玄海原子力発電所 審査資料	
資料番号	G S s - 7 - 2
提出年月日	2023年11月30日

玄海原子力発電所3号炉及び4号炉

発電用原子炉設置変更許可申請書比較表（震源を特定せず策定する地震動）
(本文五号、経理的基礎、添付書類五、添付書類八)

九州電力株式会社

赤字又は赤枠：申請時の変更箇所
青字又は青枠：補正時の変更箇所

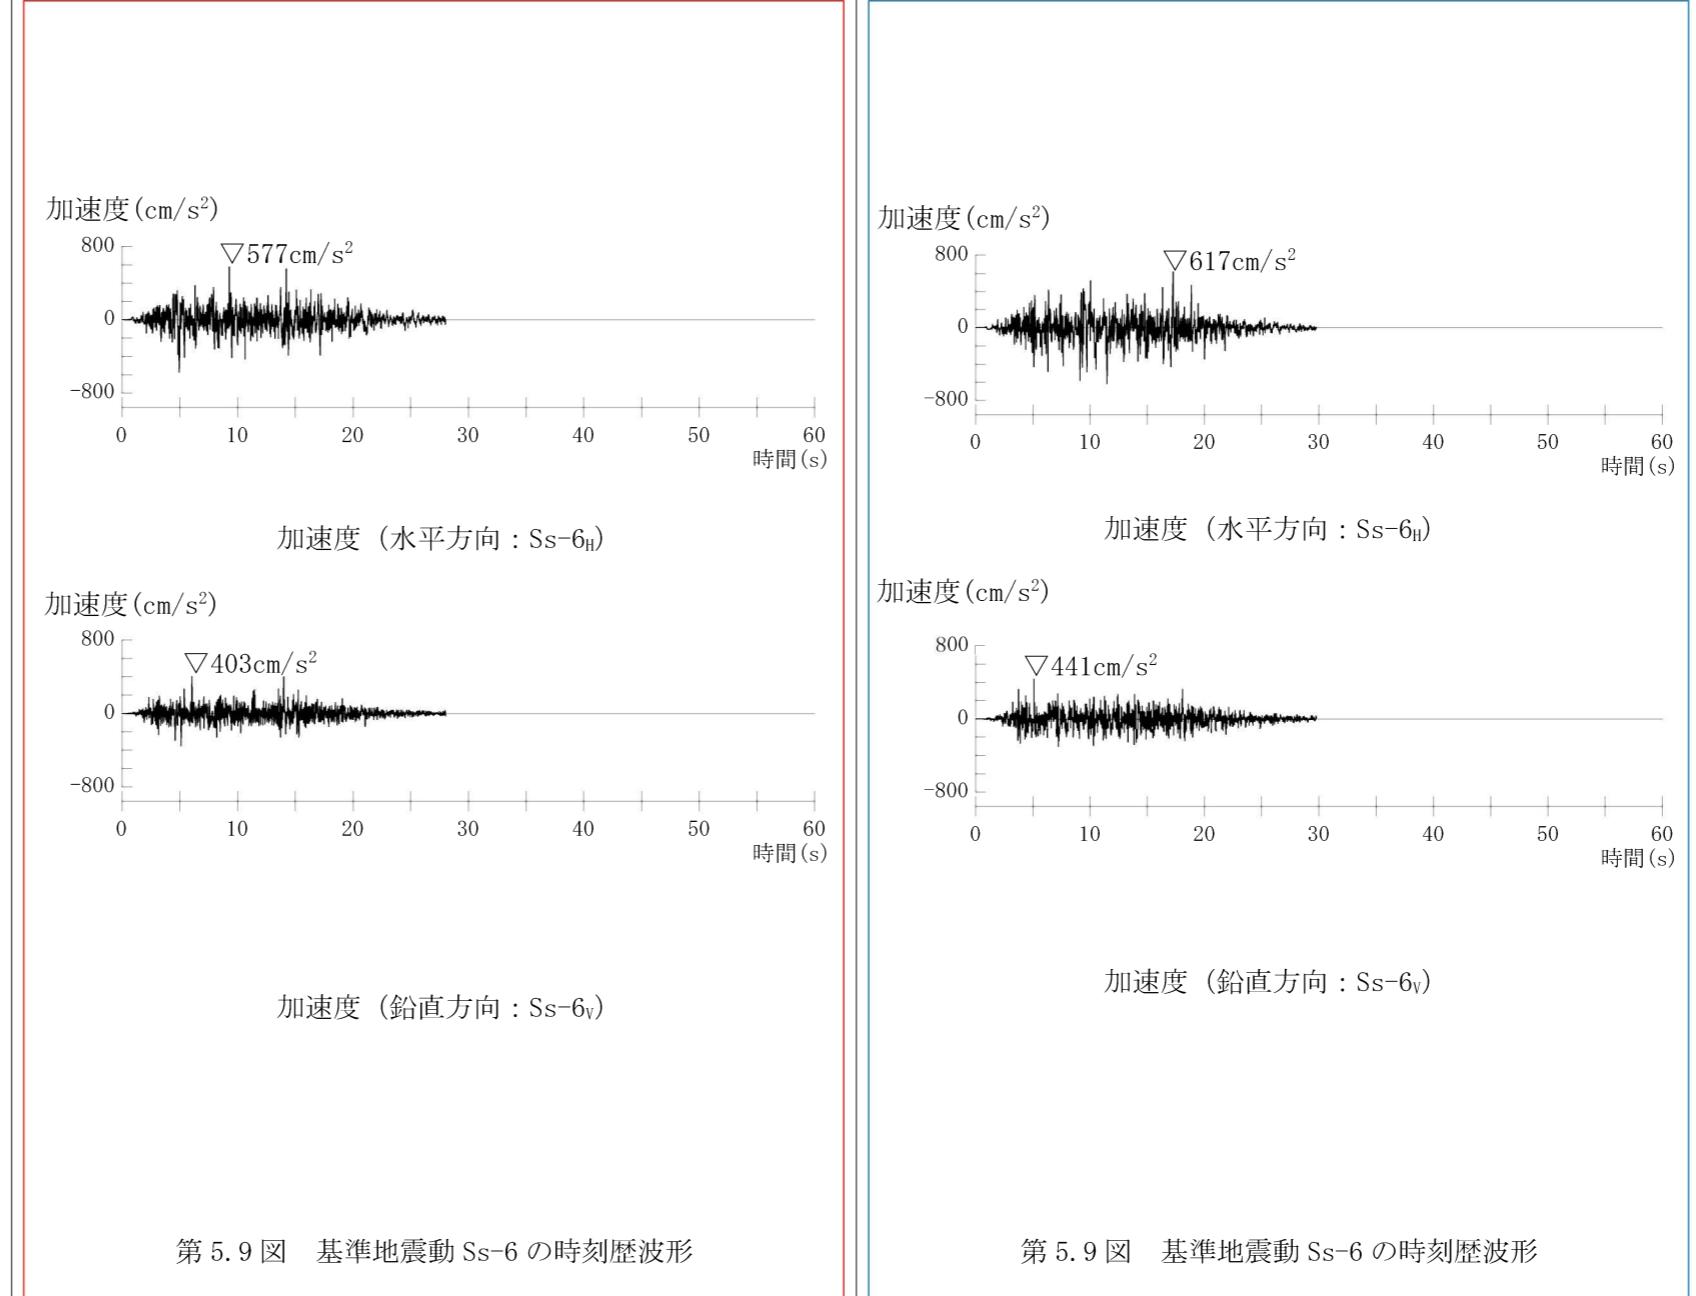
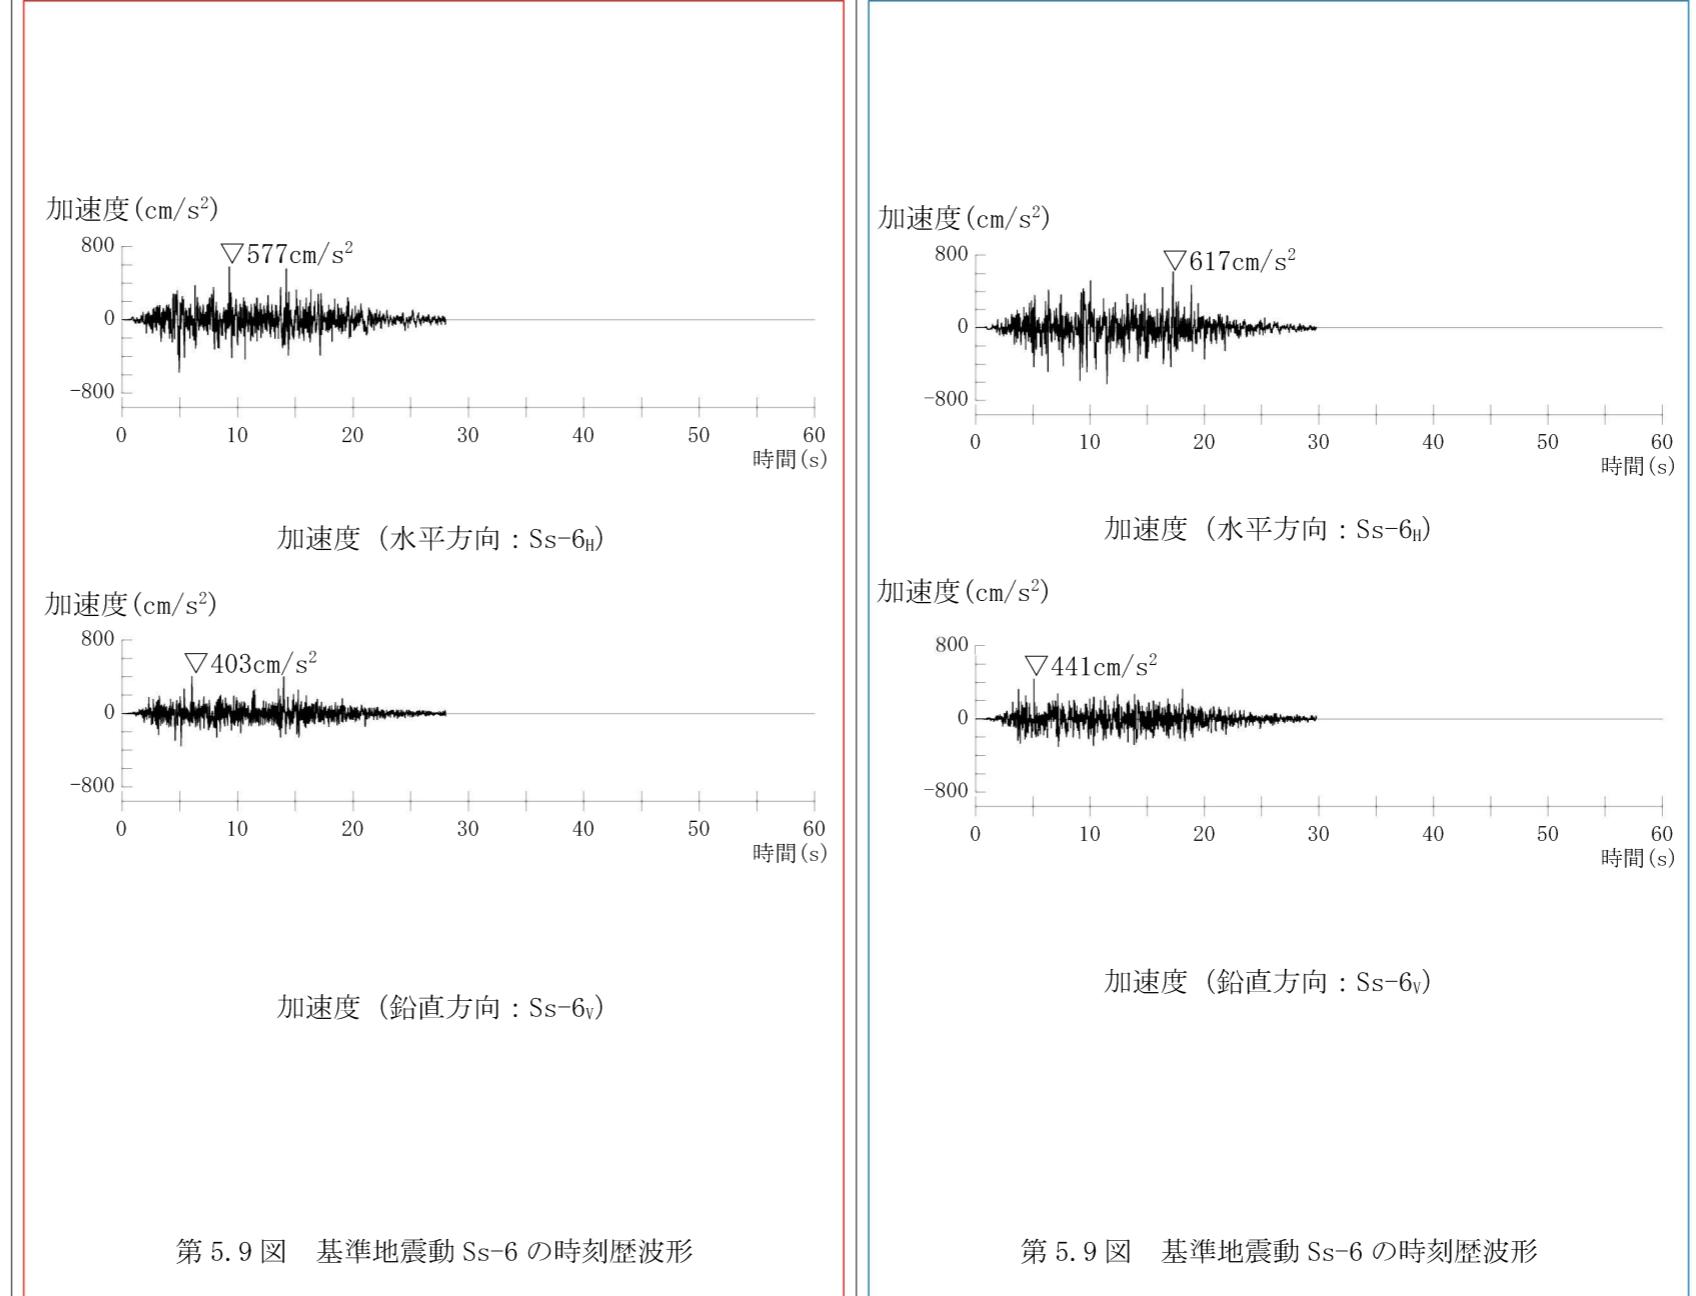
既許可（令和3年4月28日許可）	当初申請（令和3年8月23日）	補正（令和5年10月27日）	備考
<p>申請書団面目録</p> <p>記</p> <p>第5.1図 基準地震動の応答スペクトル（水平方向：NS） 第5.2図 基準地震動の応答スペクトル（水平方向：EW） 第5.3図 基準地震動の応答スペクトル（鉛直方向） 第5.9図 基準津波の策定位置 第5.10図 基準津波の時刻歴波形 第5.11図 衝撃荷重曲線 第5.12図 衝撃荷重の入力面積</p>	<p>3号炉及び4号炉申請書団面</p> <p>申請書団面として、下記団面を変更又は追加する。なお、各申請書団面について、別表のとおり読み替える。</p> <p>A. 3号炉</p> <p>記</p> <p>第5.1図 基準地震動の応答スペクトル（水平方向：NS） 第5.2図 基準地震動の応答スペクトル（水平方向：EW） 第5.3図 基準地震動の応答スペクトル（鉛直方向） 第5.9図 基準地震動 Ss-6 の時刻歴波形 第5.10図 基準津波の策定位置 第5.11図 基準津波の時刻歴波形 第5.12図 衝撃荷重曲線 第5.13図 衝撃荷重の入力面積</p>	<p>3号炉及び4号炉申請書団面</p> <p>申請書団面として、下記団面を変更又は追加する。なお、各申請書団面について、別表のとおり読み替える。</p> <p>A. 3号炉</p> <p>記</p> <p>第5.1図 基準地震動の応答スペクトル（水平方向：NS） 第5.2図 基準地震動の応答スペクトル（水平方向：EW） 第5.3図 基準地震動の応答スペクトル（鉛直方向） 第5.9図 基準地震動 Ss-6 の時刻歴波形 第5.10図 基準津波の策定位置 第5.11図 基準津波の時刻歴波形 第5.12図 衝撃荷重曲線 第5.13図 衝撃荷重の入力面積</p>	<p>・基準地震動 Ss-6 の追加、図の変更</p> <p>・図番号の変更</p>

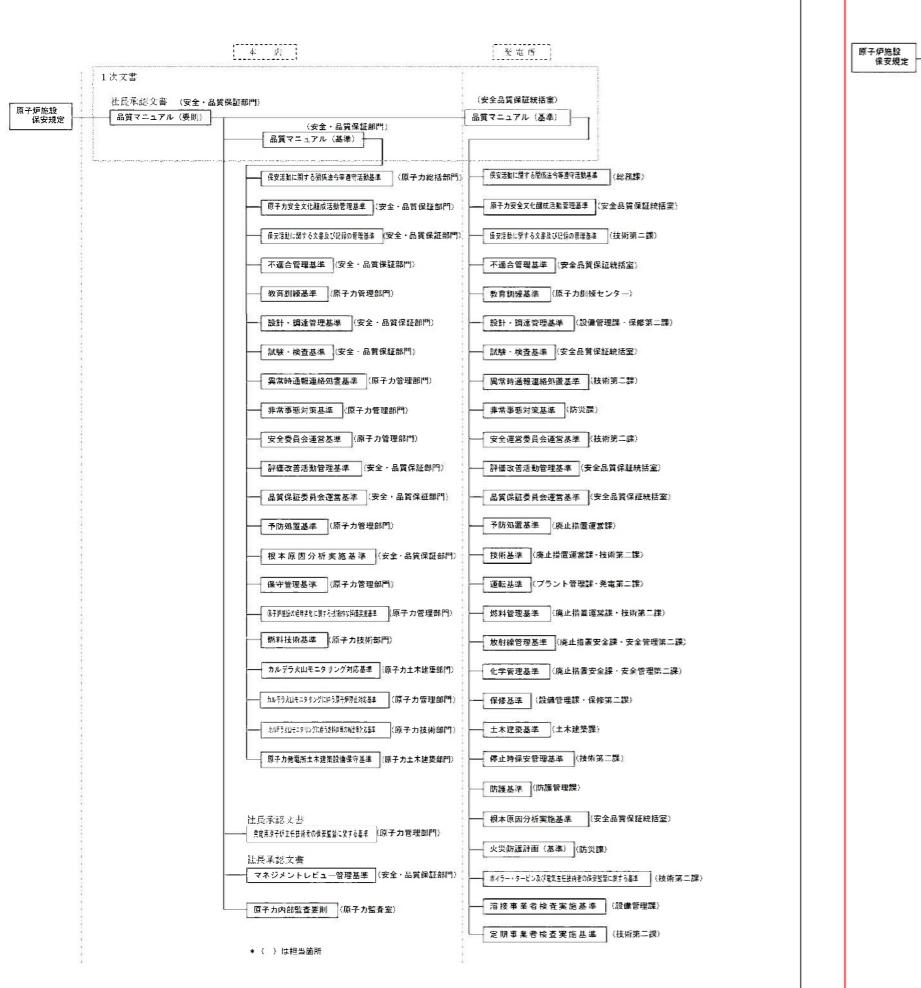
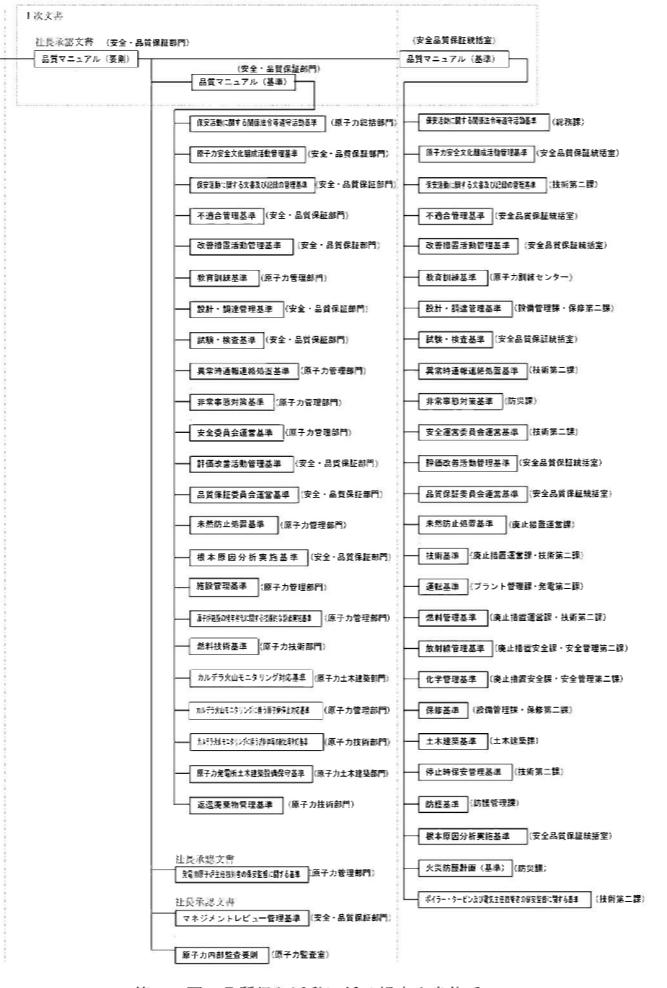
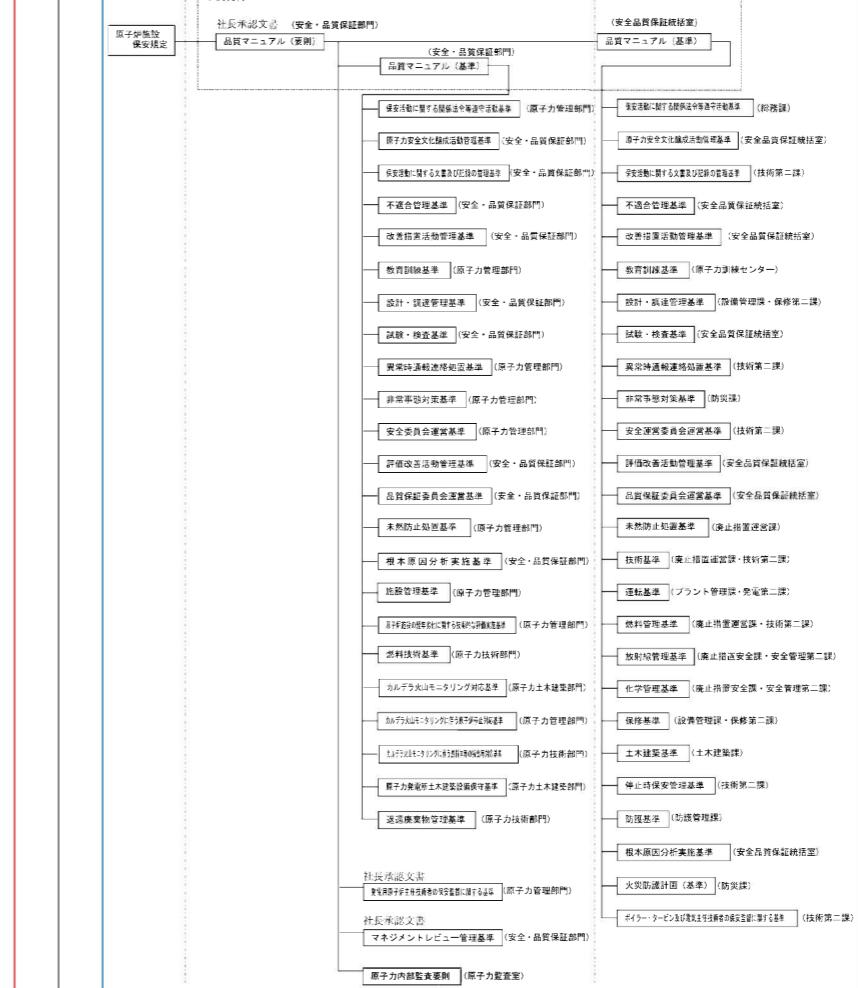
既許可 添付書類五（令和3年4月28日許可）	当初申請（令和3年8月23日）	補正（令和5年10月27日）	備考
<p>第5.1図 原子力関係組織</p> <p>(令和2年4月1日現在)</p> <p>(本・赤)</p> <p>組織構造図（令和2年4月1日現在）</p> <p>組織構造図（令和3年8月23日）</p> <p>組織構造図（令和5年10月27日）</p> <p>組織構造図（令和5年11月1日現在）</p>	<p>第5.1図 原子力関係組織</p> <p>(令和3年8月23日)</p> <p>組織構造図（令和3年8月23日）</p>	<p>第5.1図 原子力関係組織</p> <p>(令和5年10月27日)</p> <p>組織構造図（令和5年10月27日）</p>	<ul style="list-style-type: none"> 申請日時点における関係組織図を反映。 補正日時点における関係組織図を反映。
